ZZP.2380.104.2024

**WYJAŚNIENIA I ZMIANY TREŚCI SWZ**

Dotyczy: postępowania o udzielenie zamówienia publicznego prowadzonego pn.: **Remont pomieszczeń przeznaczonych dla Kompanii Prewencji Policji wraz z dwoma kłatkami schodowymi w budynku KMP w Koninie, a także remont miejsc postojowych dla pojazdów służbowych tej Kompanii**

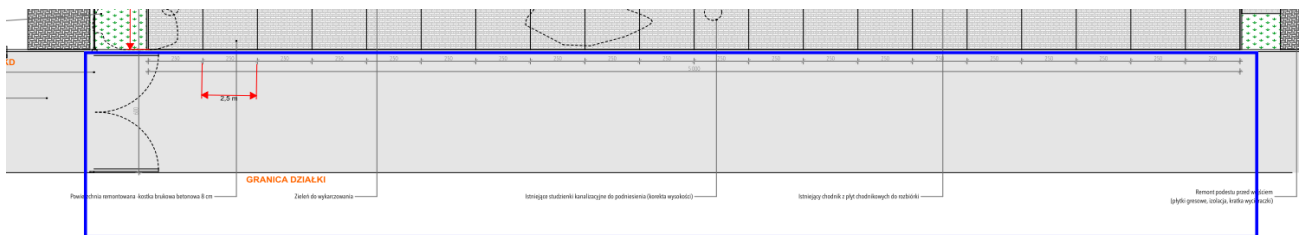
Zagospodarowanie terenu – czy zaznaczona nawierzchnia podlega wymianie? - jeżeli tak proszę o zaznaczenie obszaru.

Powierzchnia oznaczona na szkicu (droga asfaltowa) nie podlega wymianie.

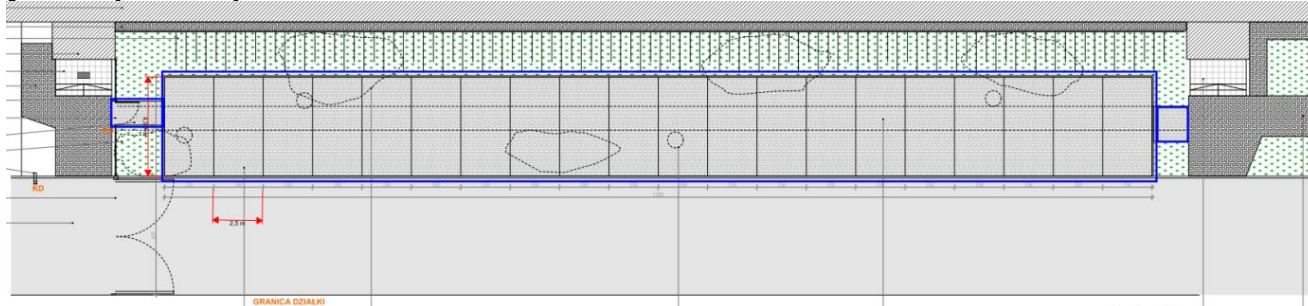
Proszę o korektę lub potwierdzenie, że nowe nawierzchnie z kostki brukowej do wykonania zawierają obszar, który wskazano granatową obramówką :

Nowe nawierzchnie z kostki brukowej obejmuje obszar oznaczony w powyższym rysunku.
